Licitación 04/2024
CIRCULAR ACLARATORIA CON CONSULTA N° 01

ESPACIO SANTA FE PARA EL SECTOR PRODUCTIVO DE LA PROVINCIA
MONTEVIDEO 373 – 2° PISO – C.A.B.A.

CSFM.07

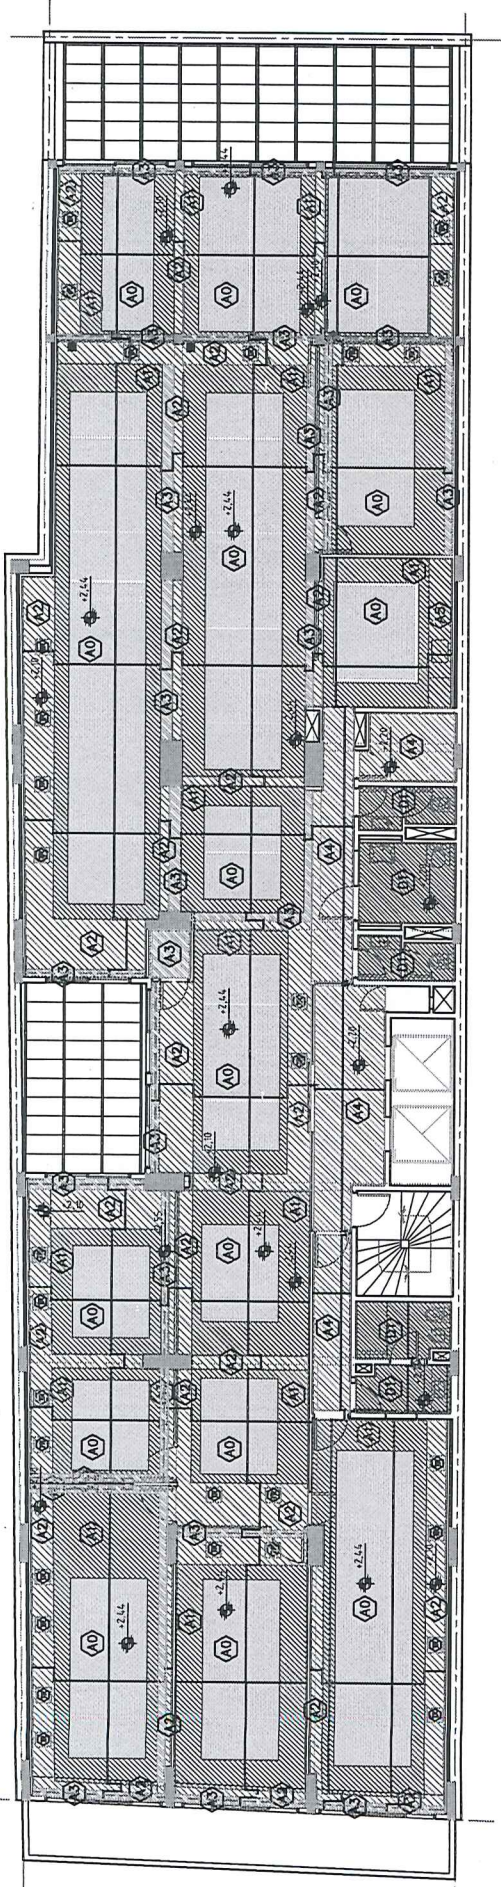
Cortinado de bandas verticales: según pliego, "se ejecutarán en todas las ventanas exteriores y cerramientos interiores donde se marca el cortinero en los planos de cielorraso". En dicho plano, el cortinero no está indicado. Se pide aclarar en qué cerramientos interiores debemos ejecutarlas.

Se reemplaza plano CSFM07- ARQ- CIELORRASOS reforzando la línea con ubicación cortineros

CSFM.08

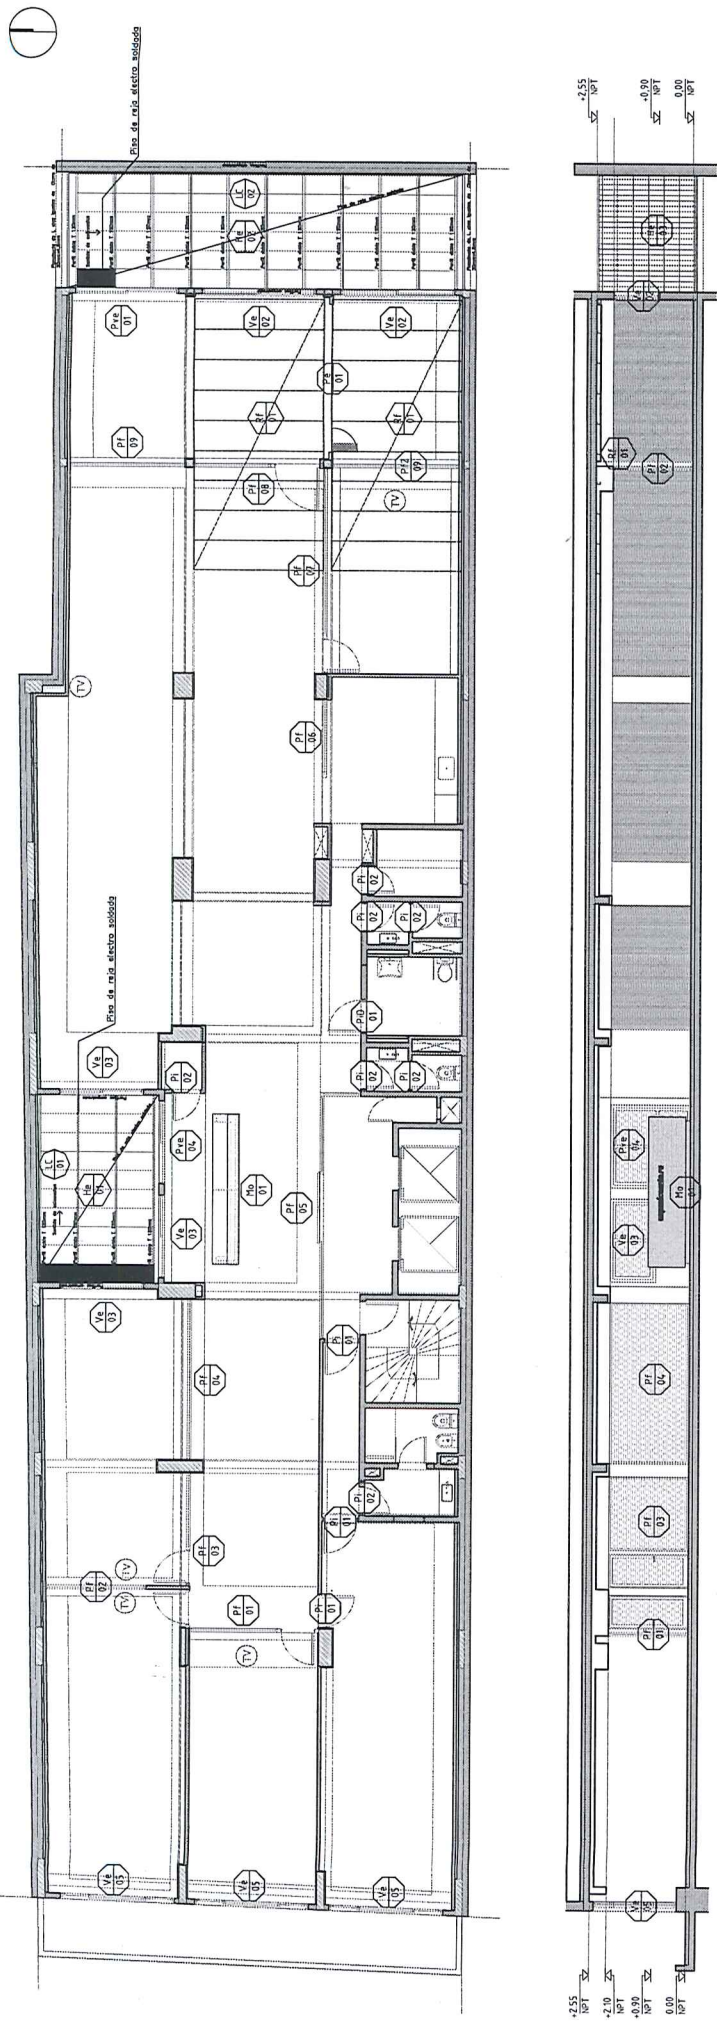
No se encuentra en el plano de carpinterías el "AGREGADO INFERIOR PARA PROTECCION LOSAS" especificado en el punto 03.2.

Se reemplazan los planos CSFM12 y CSFM08, incorporando la ubicación y la planilla correspondiente del AGREGADO INFERIOR PARA PROTECCION DE LOSAS.

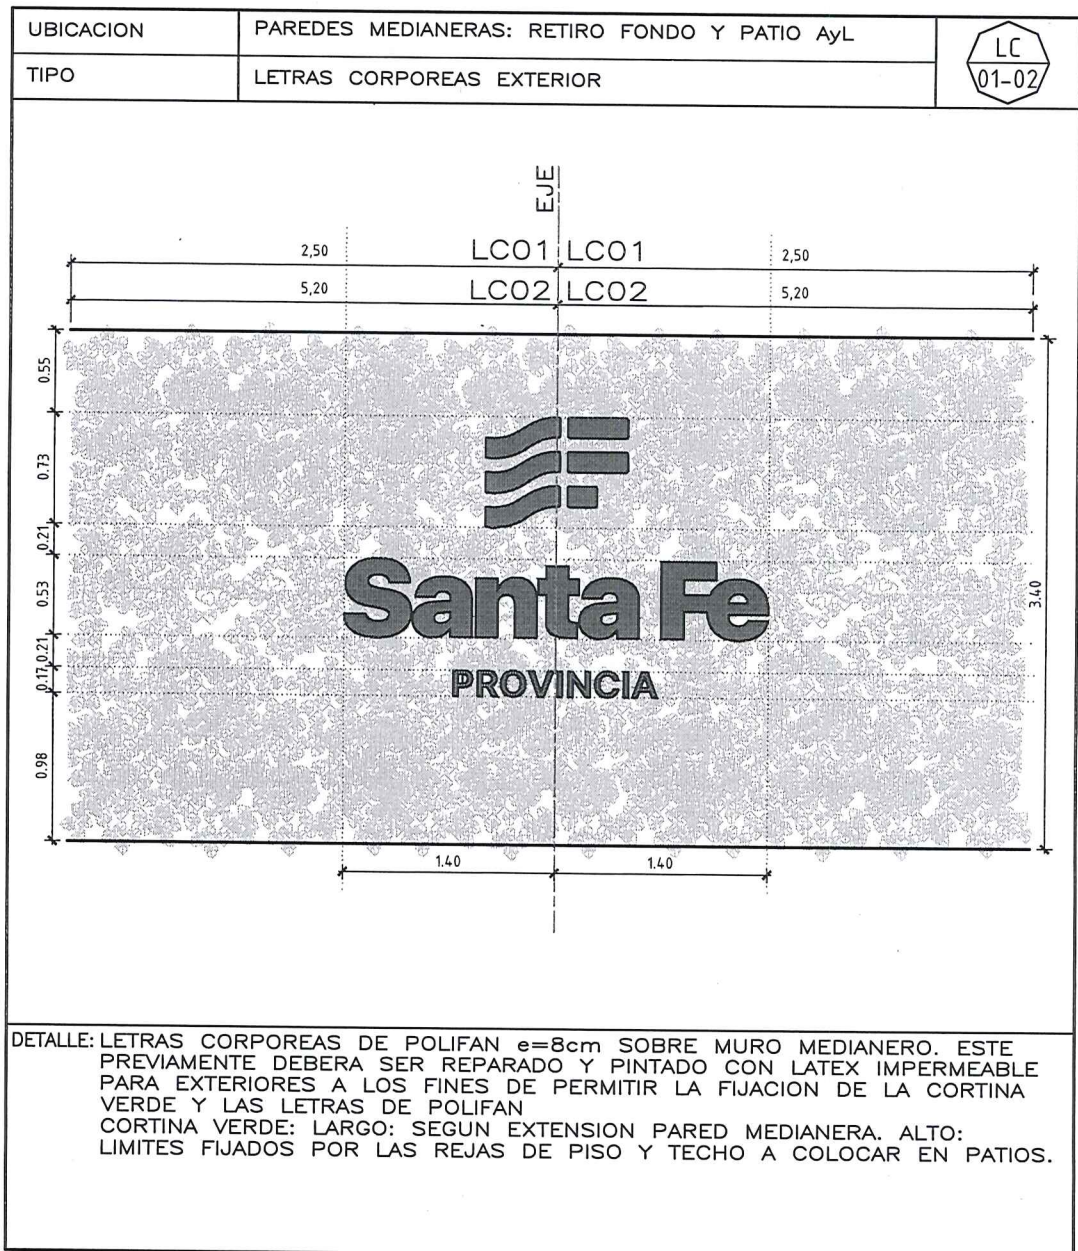
Señalética informativa: se solicita plano para poder cotizar, según lo indicado en el ítem 19,1 El pliego en el punto 19,3 especifica letras corpóreas en patios. Las mismas no fueron detectadas en planos. Por favor, aclarar qué debemos considerar. En que lugar debe cotizarse vinilo esmerilado

La señalética informativa corresponde al plano CSFM 12

Se incorpora plano CSFM 12.1

PROVINCIA DE SANTA FE	SEP	2024	ESCALA: 1/20
	CSFM.17.1

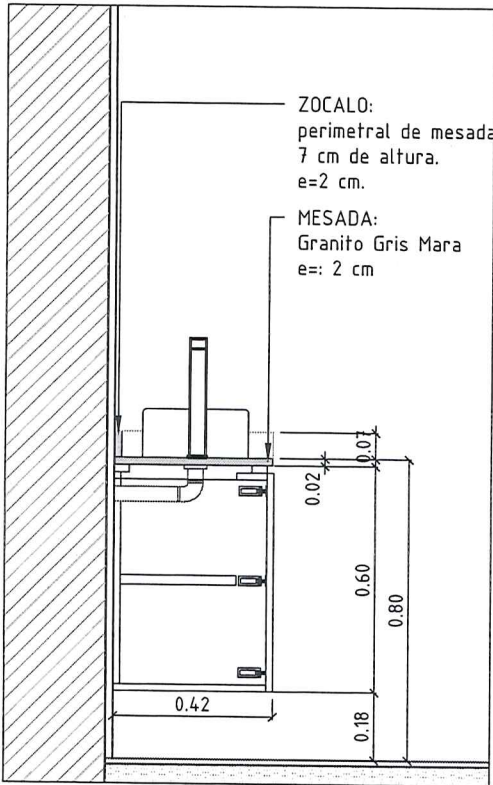
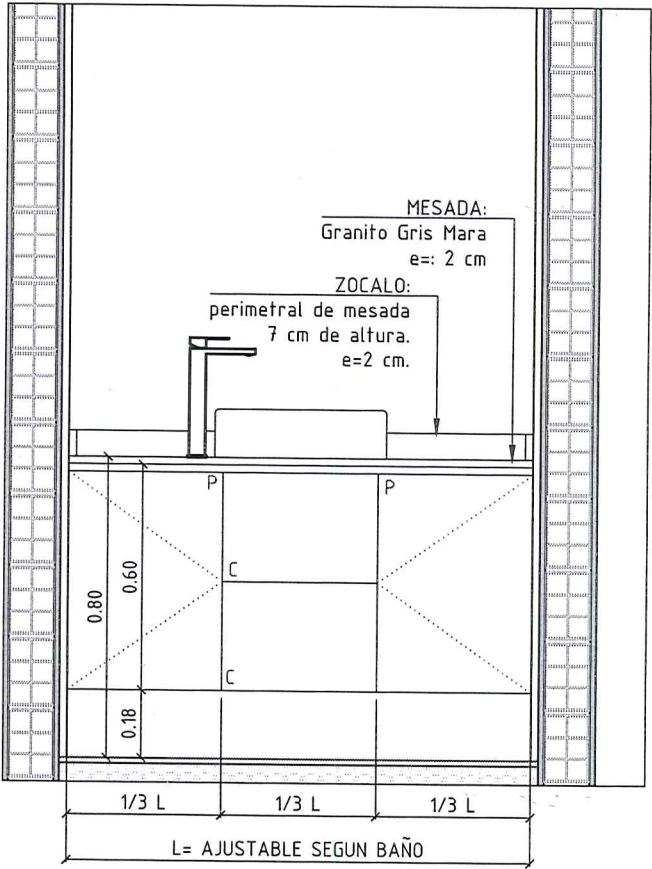
Se solicita detalle del mueble vanitory, ya que el mismo no se encuentra en los planos de detalle de baños.

Se agrega plano modelo de vanitory a incorporar en los sanitarios, Plano CSFM17.1- DETALLE BALOS 04.

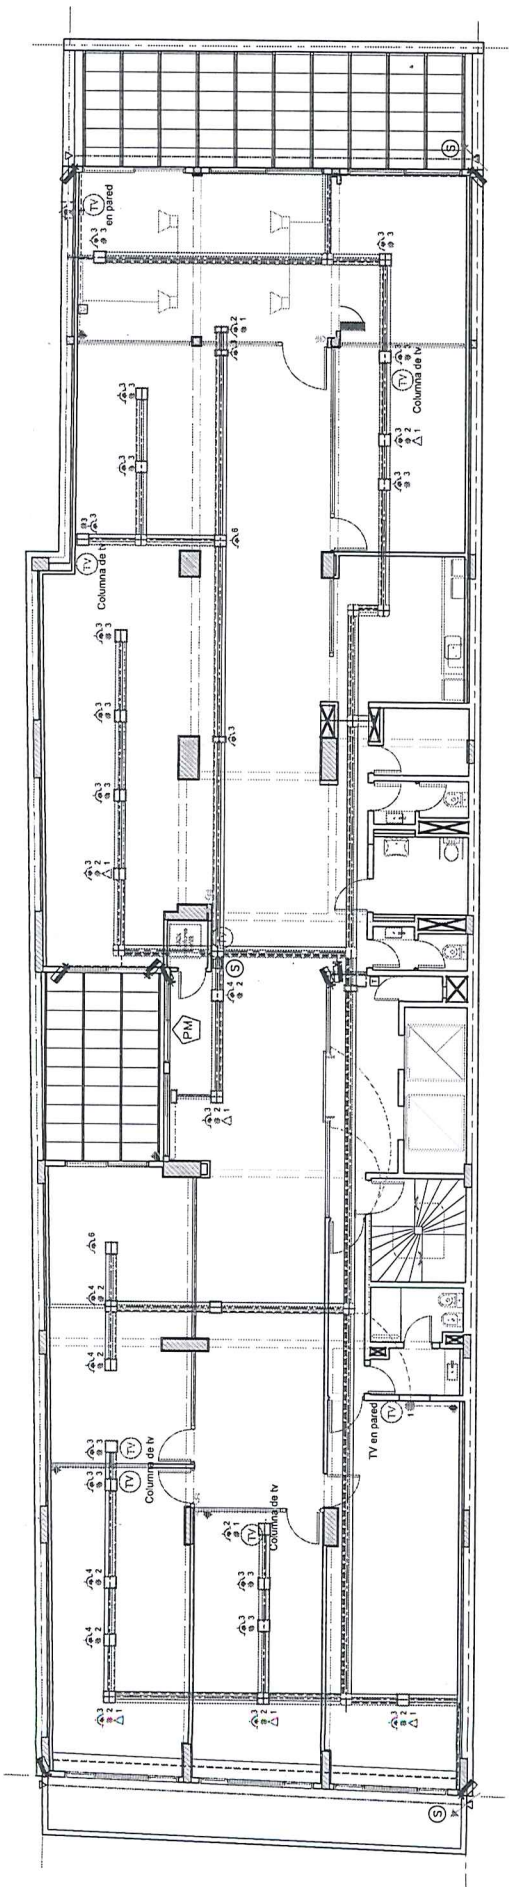
Según pliego punto 13.2 hay que instalar un sistema de alarma contra intrusos, pero el mismo no está indicado en planos. En caso de ir, se solicita plano para poder cotizarlo.

Están representados en el plano CSFM.025 los sensores de movimiento y apertura y las barreras infrarrojas. Se reemplaza el mismo CSFM.025 agregando en el cuadro de REFERENCIAS la simbología correspondiente al sistema de alarma.
